**CEI
IEC
603-1**
QC 010000

AMENDEMENT 1
AMENDMENT 1

**Amendment 1
Connectors for frequencies below 3 MHz
for use with printed boards**

Part 1:
Generic specification –
General requirements and guide for
the preparation of detail specifications,
with assessed quality

Figure B.1

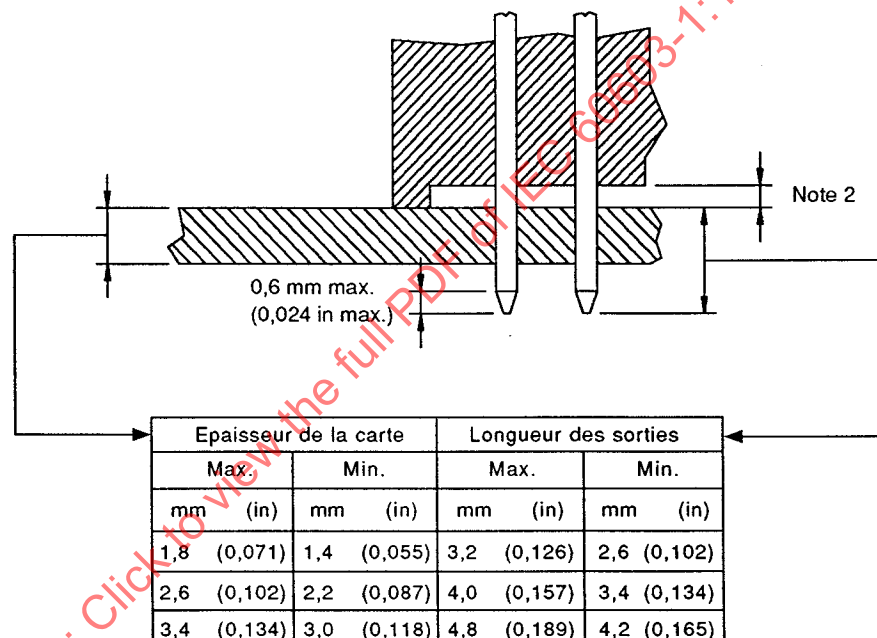
Ajouter la nouvelle annexe B suivante:

Il est recommandé que les longueurs des sorties, indiquées dans les futures spécifications de connecteurs pour cartes imprimées, soient conformes aux valeurs suivantes.

1 Les dimensions indiquées ne tiennent pas compte de la flèche tolérée pour la carte imprimée ou du moulage du connecteur.

2 La distance minimale entre la face supérieure de la carte imprimée et la partie inférieure du moulage du connecteur, ne doit pas être inférieure à 0,25 mm (0,010 in).

Cette distance est essentielle pour éviter les pièges d'humidité éventuelle, pour permettre l'évacuation des fumées pendant l'opération de soudage et aussi pour éliminer les restes de flux pendant le nettoyage, après l'opération de soudage.

La distance réelle nécessaire dépendra de la surface plane du connecteur et de la forme précise de la surface inférieure du moulage du connecteur. En général, plus la surface plane est grande, plus la distance nécessaire doit être grande.
